伊 方 発 電 所

「発電用原子炉施設に関する耐震設計審査指針」 の改訂に伴う耐震安全性評価結果 (補正の要点)

平成22年1月29日
四国電力株式会社

基本震源モデルの変更(断層長さ)

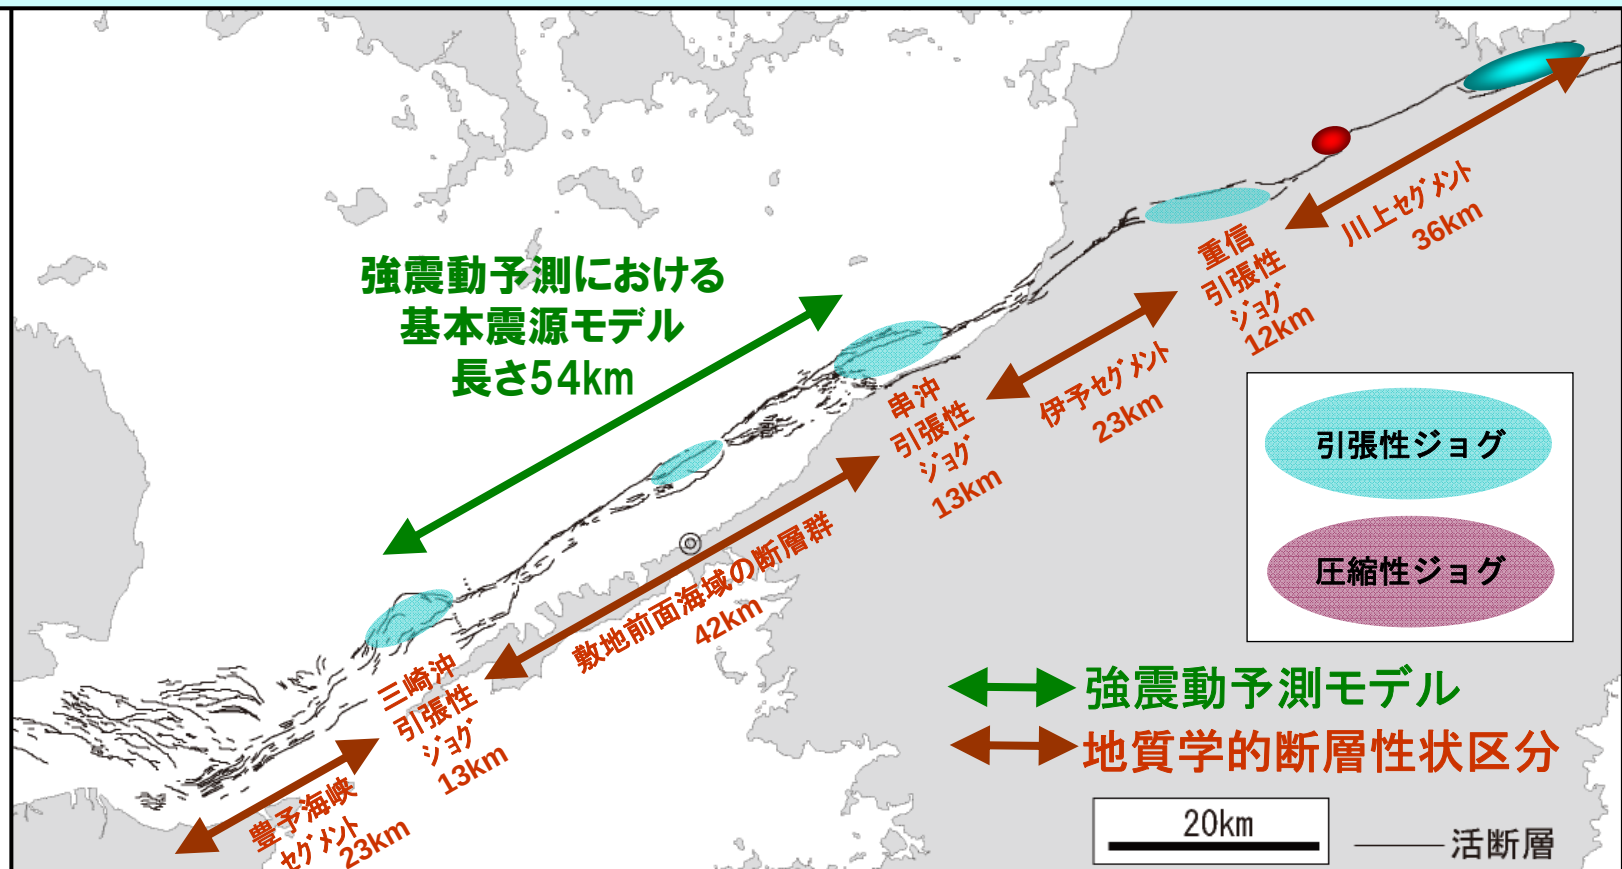
これまでの詳細な地質調査により、串沖、三崎沖にジョグを確認しており、ジョグは断層が活動した際の破壊の停止域であり、強震動は生成しないとの知見を考慮し、地震動策定の基本震源モデルとして両ジョグに挟まれた断層長さである42km(地質学的断層性状区分に基づく敷地前面海域の断層群)に設定。

「地震動評価を行う上で、中央構造線のような長大な断層を評価する際に、その一部を基本震源モデルとして設定する場合には、ジョグの中央付近(分岐点)まで震源モデルを延ばしたケース(54km)を基本とすべき」旨の原子力安全・保安院における審議結果を踏まえ、基本震源モデルの断層長さを42km→54kmに変更。

基準地震動Ss-2

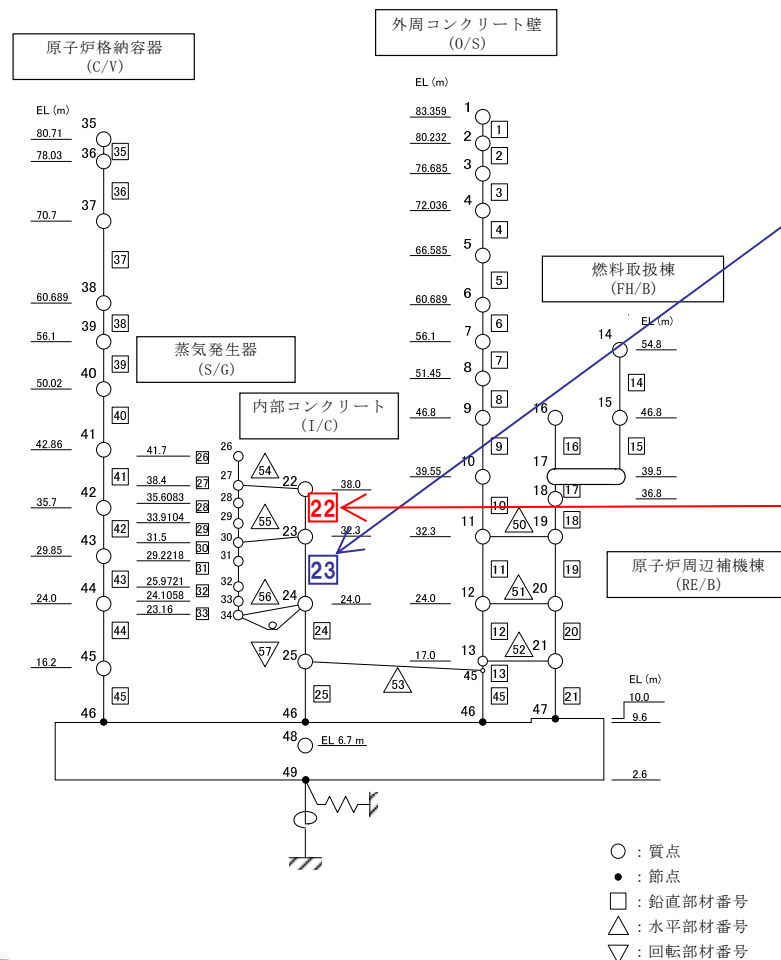
54kmを基本として新しく策定したSs-2を、42kmを基本ケースとした際に設定していたSs-2と比較して示す。

基準地震動Ss				最大加速度 振 幅 (cm/s ²)	最大速度 振 幅 (cm/s)
応答スペクトルに 基づく手法による 基準地震動Ss	設計用模擬地震波	水平動	Ss-1H	570 (変更なし)	45.2 (変更なし)
		鉛直動	Ss-1V	330 (変更なし)	29.4 (変更なし)
断層モデルを用い た手法による 基準地震動Ss	中央構造線断層帯 不確かさ考慮② 〔ハイブリッド合成法 (経験的手法+理論的手法) 断層長さ:54km 断層傾斜角:30度 アスペリティ深さ:上端 破壊開始点:西下端〕	水平動 NS成分	Ss-2NS	318 → 318	12.4 → 22.4
		水平動 EW成分	Ss-2EW	298 → 413	41.3 → 41.0
		鉛直動 UD成分	Ss-2UD	141 → 285	14.0 → 60.5

注:最大加速度・最大速度の値は、42km基本時の値→54km基本時の値

原子炉建屋の地震応答解析結果(Ss-1 EW方向)

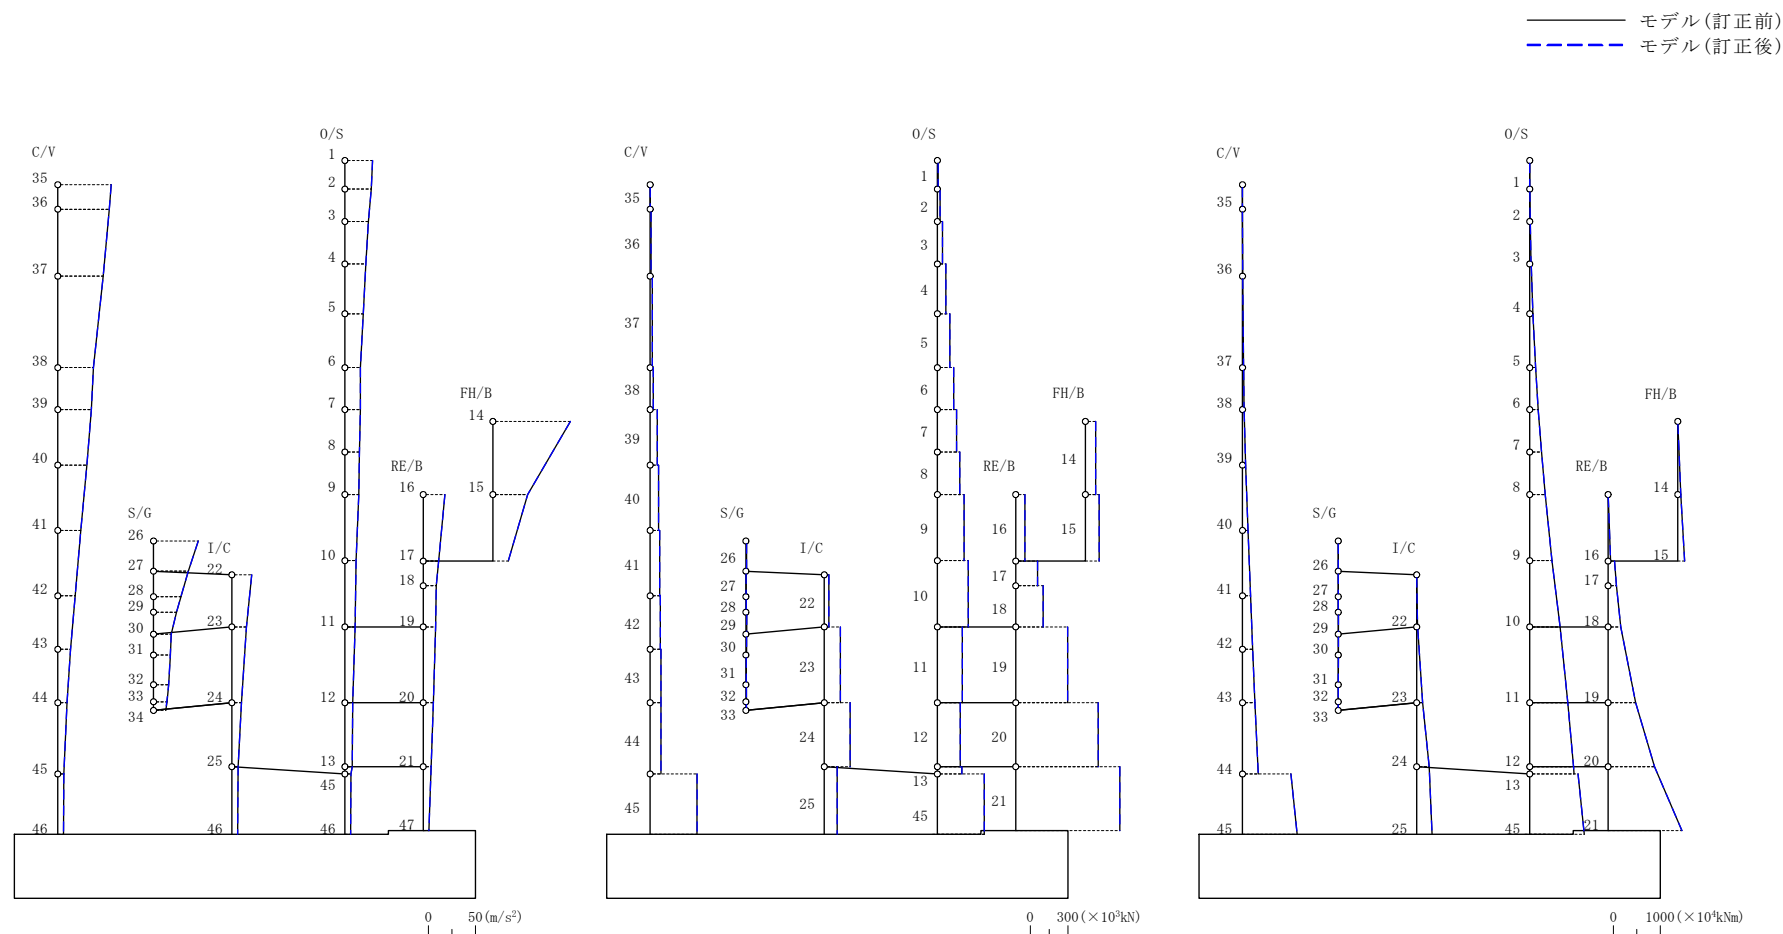
モデルへの入力データ(諸元)の一部に誤りがあったことから、訂正モデルによる地震応答解析を行い、訂正前・後を比較した結果、基準地震動 S_s-1 による最大応答分布等の差異は小さく殆ど同じであることを確認した。

原子炉建屋の諸元の一部に誤りを確認したことから、正しいデータ(諸元)を用いた再評価を実施

部材 番号	方向	断面2次モーメント(m^4)	
		誤	正
23	NS	5509.5	8190.6

部材 番号	方向	等価せん断断面積(m^2)	
		誤	正
22	EW	53.38	56.38
	NS	54.79	57.79
